日本原燃株式会社	
資料番号	保)濃縮個別 04 R2
提出年月日	2022年5月24日

施行時期に係る補足説明資料

本資料は、【保)濃縮個別 04 R1】の改訂版 (R2) である。

図1. 保安規定反映事項と施行時期との関係図

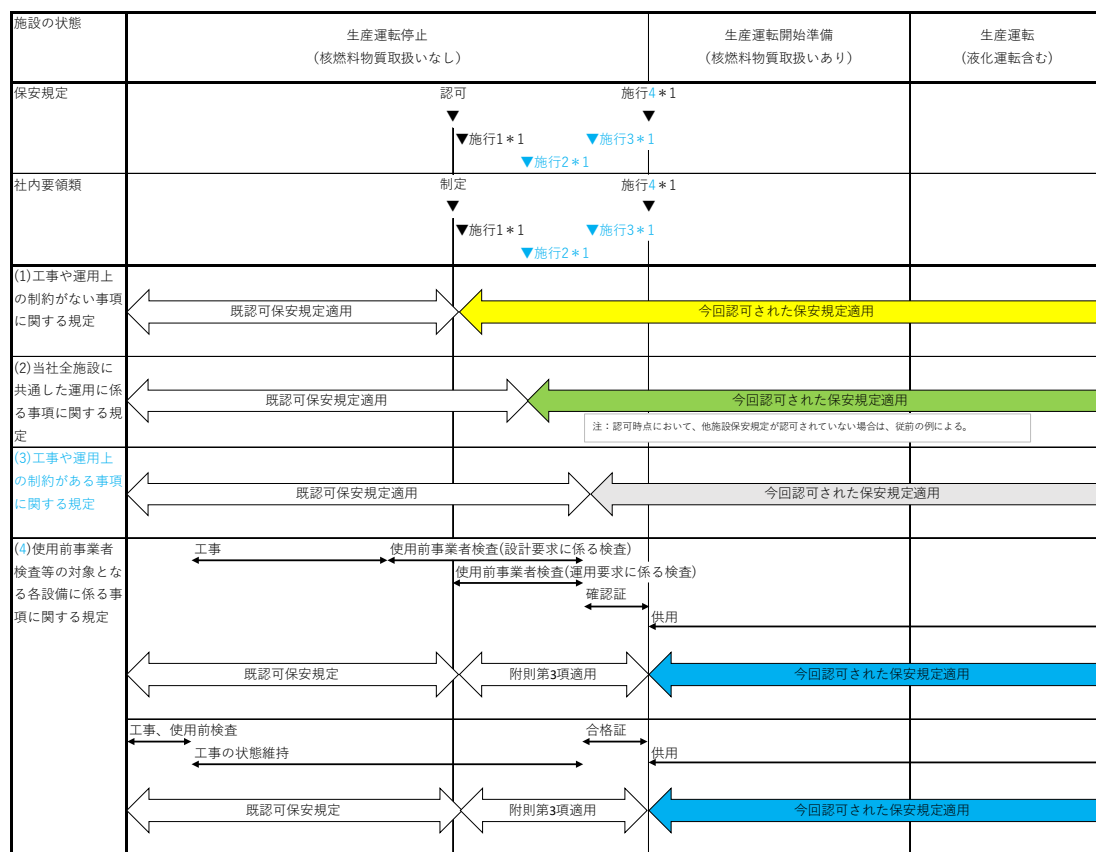
* 1：施行1においては、工事や運用に制約がない事項に関する規定を対象とし、認可後10日以内に施行
 施行2においては、当社全施設に共通した運用に係る事項に関する規定を対象とし、社長が指定する日に施行
 施行3においては、工事や運用上の制約がある事項に関する規定を対象とし、対象となる工事等が完了し共用・運用可能となった日以降、社長が指定する日に施行
 施行4においては、使用前事業者検査等の対象となる各設備に係る事項に関する規定を対象とし、使用前事業者検査等終了日の翌日に施行

図2. 設計基準事故等発生時の体制の整備と適用する保安規定との関係図

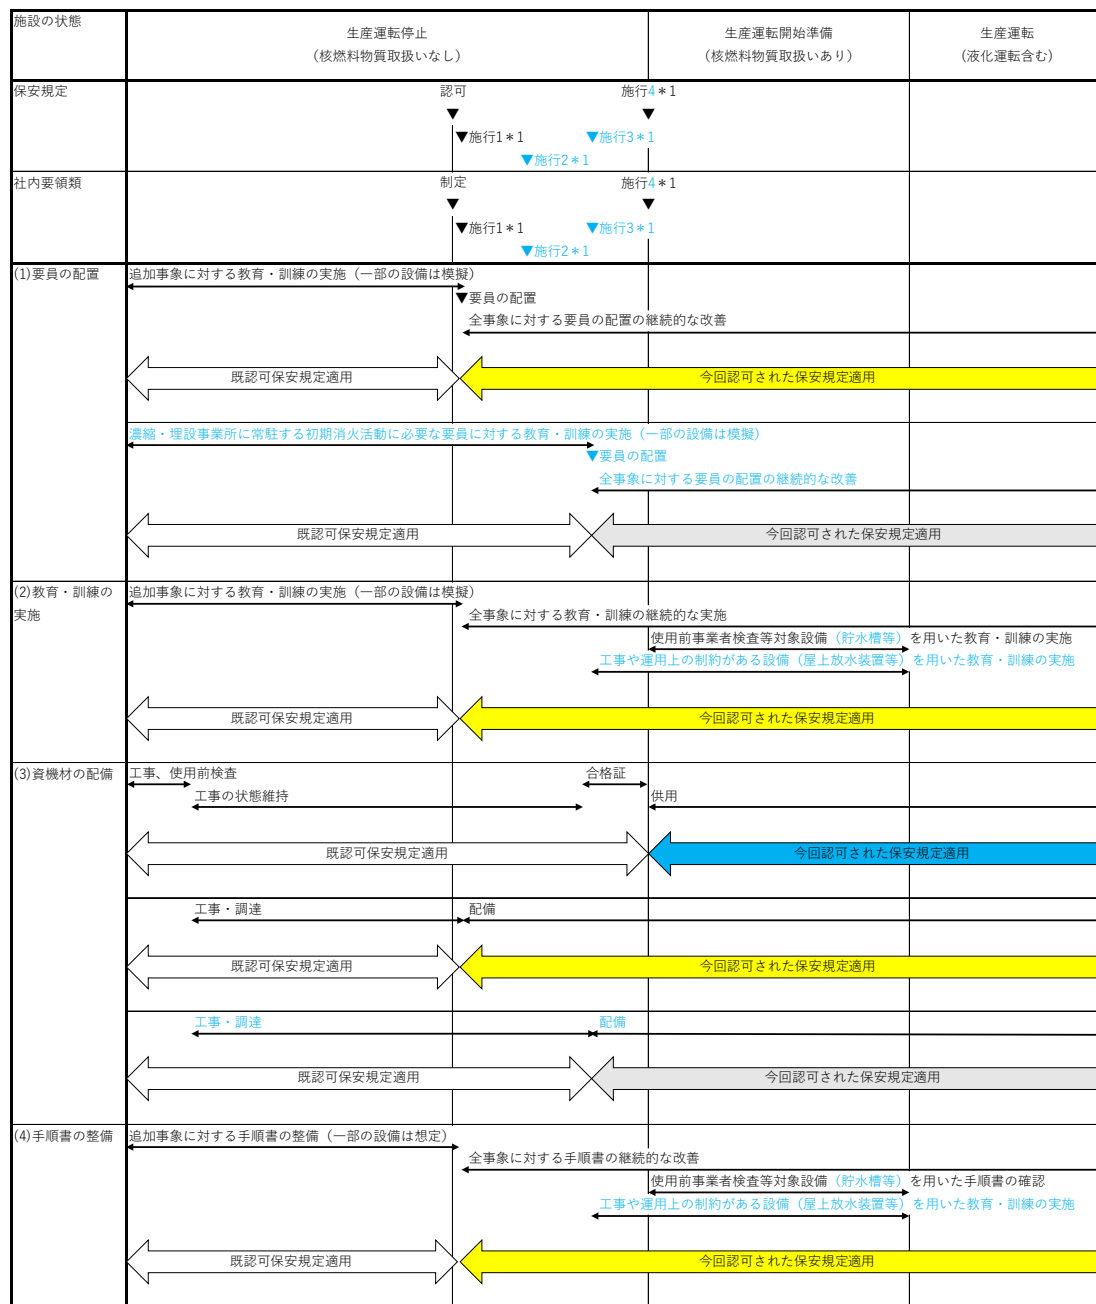
* 1 : 施行1においては、工事や運用に制約がない事項に関する規定を対象とし、認可後10日以内に施行
 施行2においては、当社全施設に共通した運用に係る事項に関する規定を対象とし、社長が指定する日に施行
 施行3においては、工事や運用上の制約がある事項に関する規定を対象とし、対象となる工事等が完了し共用・運用可能となった日以降、社長が指定する日に施行
 施行4においては、使用前事業者検査等の対象となる各設備に係る事項に関する規定を対象とし、使用前事業者検査等終了日の翌日に施行

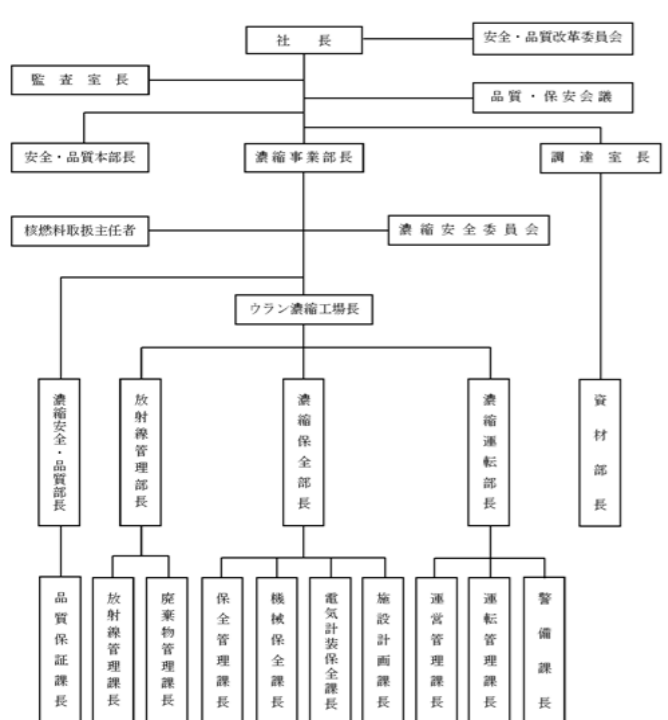
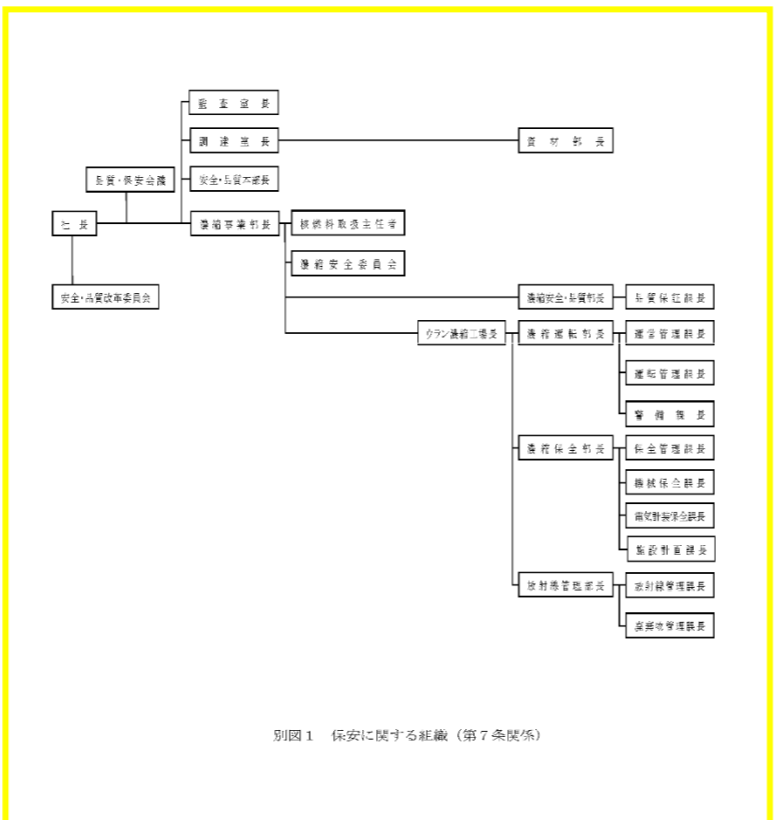
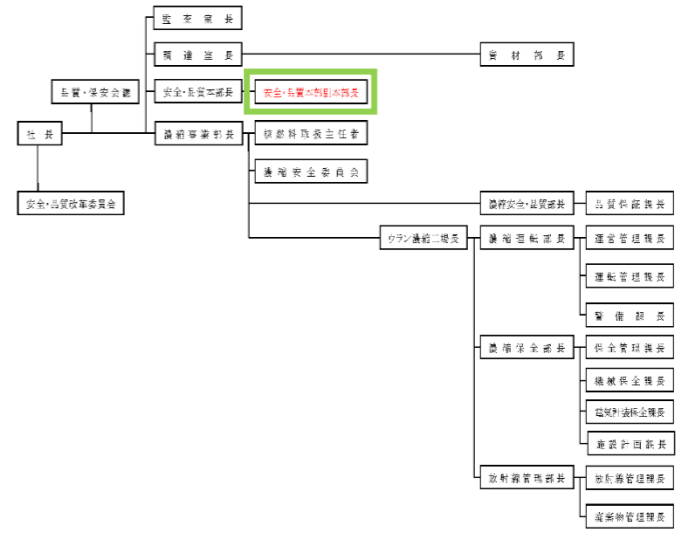
現行	変更1 (附則第1項適用)	変更2 (附則第2項適用)	備考
 <p>別図1 保安に関する組織 (第7条関係)</p>	 <p>別図1 保安に関する組織 (第7条関係)</p>	 <p>別図1 保安に関する組織 (第7条関係)</p>	<p>○保安に関する組織図の事業変更許可を踏まえた記載適正化に係る事項については、工事や運用上の制約がないことから、認可後10日以内に適用する。【黄色網掛け部】</p> <p>○安全・品質本部副本部長の追加に係る事項については、当社全施設共通した運用であることから、当社全施設保安規定認可後社長が指定する日に適用する。【綠色網掛け部】</p> <p>○附則において、段階的に適用することを明確にする。(変更1の時点において、安全・品質本部副本部長に係る規定は従前の例(現行)を適用する。)《補正にて対応》</p>
